JRR-3 の設備機器耐震性評価（設工認その 13）に係る追加説明事項について

令和 2 年 12 月 01 日
日本原子力研究開発機構
原子力科学研究所

(令和2年7月13日審査会合資料)

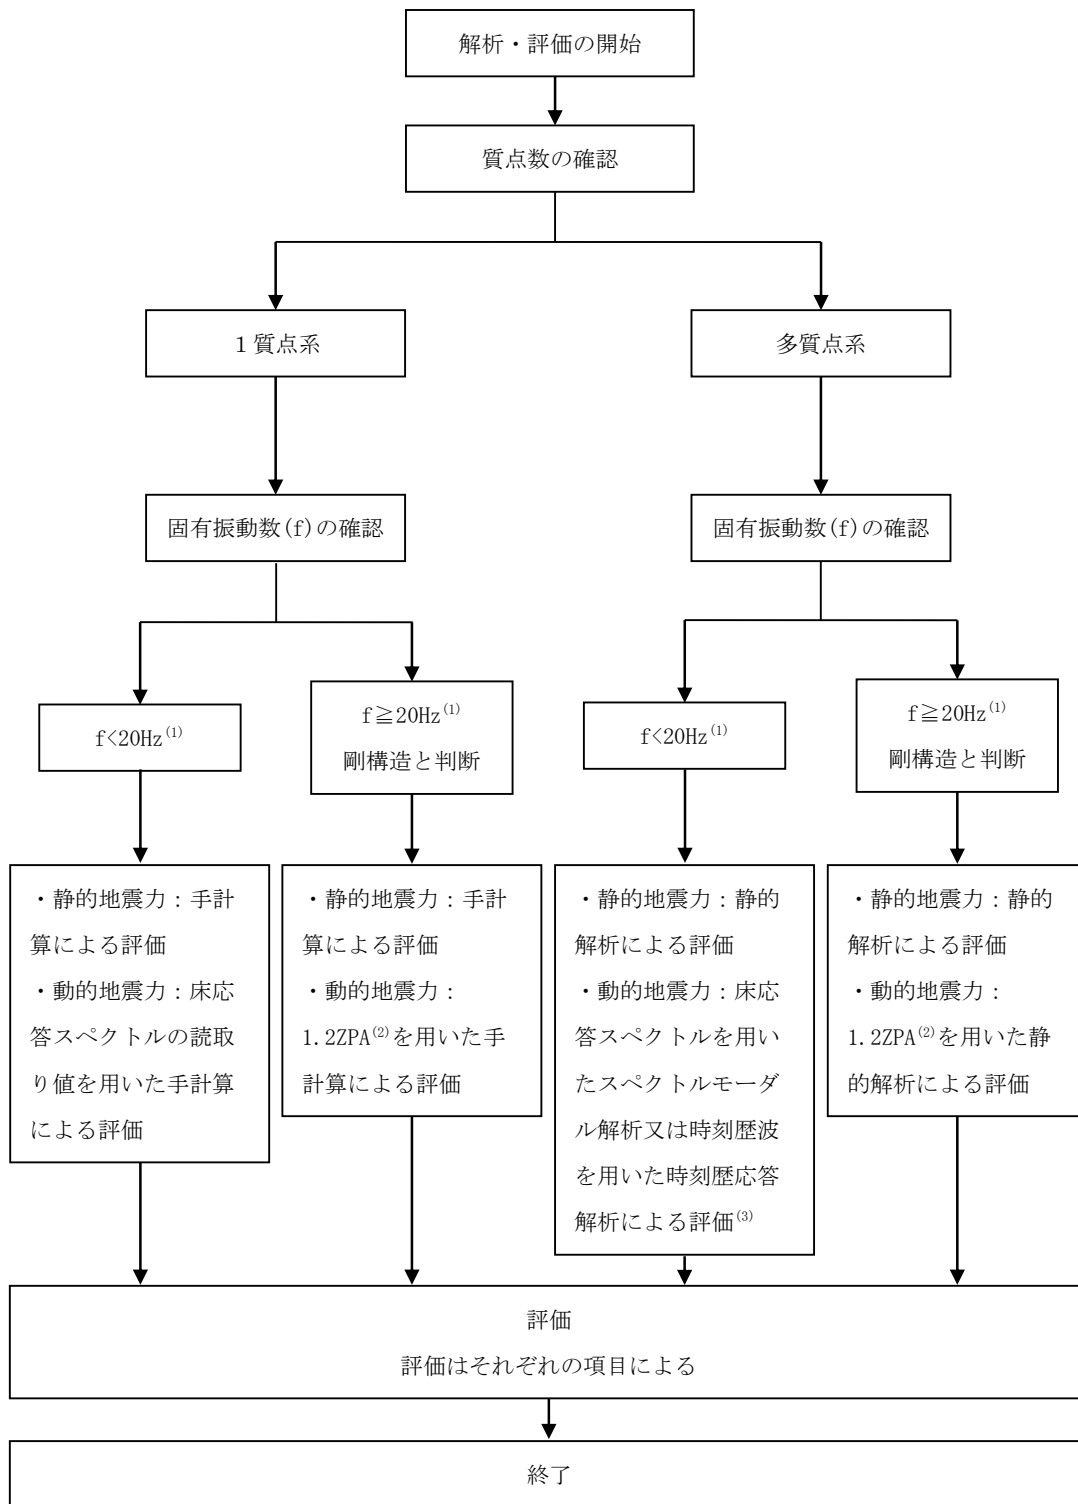
【R2. 11. 25 メールコメント】

耐震 B クラスの施設で、スペクトルモーダルと FRS 値読み取り値の使い分けを説明して下さい。（配管はスペクトルモーダルで複数の固有周期について確認しており、タンクや機器は 1 カ所のみ固有周期について FRS 値を読み取っているのですか。）

配管系については、固有値解析結果より柔構造であればスペクトルモーダル解析もしくは時刻歴応答解析の動的解析を実施している。

容器、支持構造物については、固有値解析結果より柔構造であれば FRS の読み取り値を用いた手計算を行っている。

基本的には評価フローに従い、1 質点系と多質点系に大きく分類し、評価を実施している。
